DIRECCIÓN DE OBRAS MUNICIPALES Departamento de Edificación

ORD: Nº 1602/550 /2019

ANT.: ING. DOM Nº 103/2019. MAT.: REMITE ACTA DE RECHAZO.

UBICACIÓN: CACIQUE AINAVILO Nº 1226.

VISTA INTERIOR ESTAR.

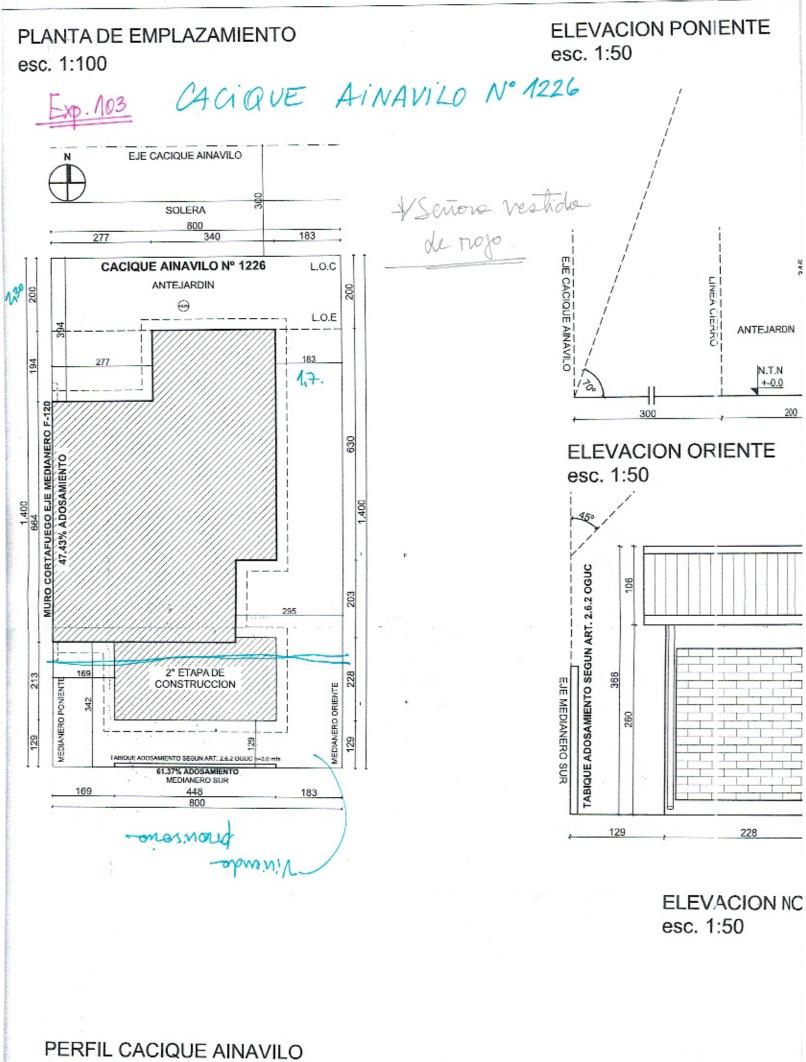
Lo construido no se condice con lo graficado en la planimetría del Permiso de Edificación aprobado para la propiedad, debido a que la disposición de los recintos se encuentra invertida (situación espejo).

Distanciamiento a deslinde oriente señalado en permiso a 1.83 mientras que el corroborado en visita a terreno corresponde a 1.70m

- Lo construido no se condice con lo graficado en la planimetría del Permiso de Edificación aprobado Nº 132/2015 de fecha 23.06.2015 para la propiedad, debido a que la disposición de los recintos se encuentra invertida (situación espejo), por lo que previo a la solicitud de Recepción Final, se deberá solicitar una Modificación de permiso conforme al Art. 5.1.17 de la OGUC.
- Se observa edificación preexistente no declarada en la presentación de la Solicitud de Recepción Definitiva Parcial, ubicada en patio posterior de la propiedad adosada a deslinde oriente, sur y poniente.
- Distanciamiento a deslinde oriente señalado en permiso a 1.83 mientras que el corroborado en visita a terreno corresponde a 1,70m
